## Reactie op de beantwoording van de zienswijzen Bsp. Buitenplaats.

## Bijlage motivatie bezwaar:

Dwarsprofiel overeenkomstig de bestemmingen zoals zijn weergegeven op de verbeelding.

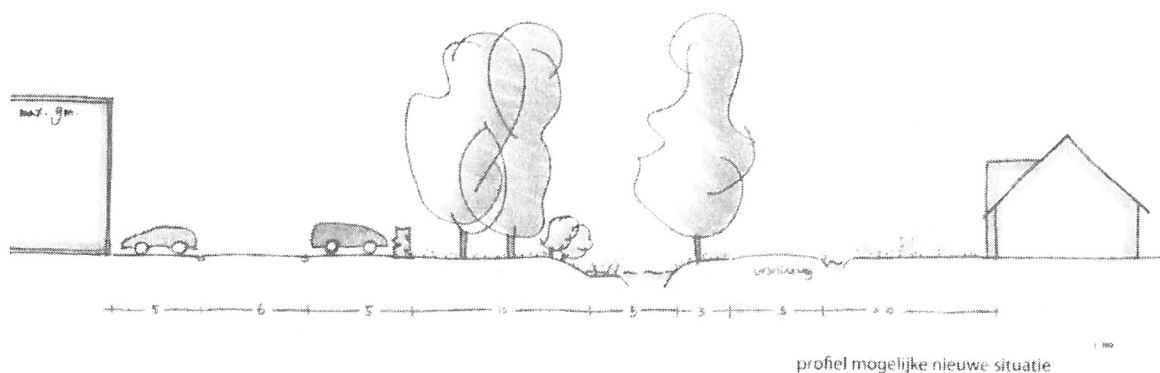
### **Opmerking t.a.v. van de voorgestelde bedrijfsbebouwing**

In het Stedenbouwkundig plan en Beeldkwaliteit zijn voorwaarden benoemd waaraan de bedrijfsbebouwing bij voorkeur dient te voldoen. De voorwaarden worden echter niet dwingend voorgeschreven.

Ook wordt er in de notitie geen enkele aandacht geschonken aan de relatie tussen en met de bestaande kleinschalige (woon)bebouwing langs de Ursulineweg.
